Nº de ECN:	07a
Fecha:	10 de junio 2012
Producto afectado:	Cable (F/UTP) apantallado Categoría 6
Fecha efectiva:	Junio / julio 2012

### Dimensiones del bobina del cable (F/UTP) apantallado de Categoría 6

### Dimensiones del bobina

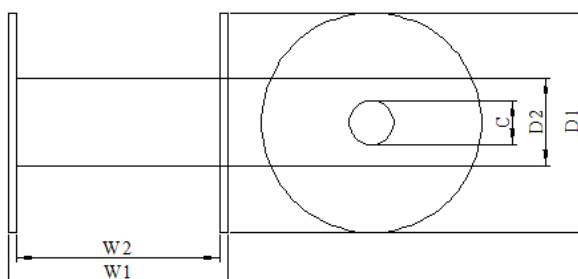
Como respuesta a las opiniones de nuestros clientes y al trabajo realizado por nuestro departamento de fabricación, vamos a modificar las dimensiones del bobina de 500 m, 305m, 400m y 250m. Se aumentará el diámetro total y se reducirá la anchura máxima. El objetivo es permitir montar más bobinas de cable en el equipo de instalación. Además, se ha aumentado ligeramente el diámetro del cilindro (D2 en el diagrama siguiente) del bobina. Con este ligero aumento del diámetro del cilindro se pretende eliminar la "memoria de bobina" que se ha señalado en alguna ocasión. Habrá también un pequeño cambio en la bobina de 305 metros. Esto es para beneficiar al departamento logístico de Excel.

Dimensiones	Descripción	Antiguo bobina 500, 400, 250m	Nuevo bobina 500, 400, 250m	Antiguo bobina 305m	Nuevo bobina 305m
D1	Diámetro de la base	380 mm	570 ± 10 mm	400 mm	380 ± 10 mm
D2	Diámetro del cilindro	150 mm	200 ± 10 mm	150 mm	150 ± 10 mm
W1	Anchura máxima	470 mm	190 ± 10 mm	250 mm	310 ± 10 mm
W2	Anchura interior	450 mm	160 ± 10 mm	230 mm	280 ± 10 mm
C	Diámetro del agujero	60 mm	40 ± 5 mm	55 mm	40 ± 5 mm
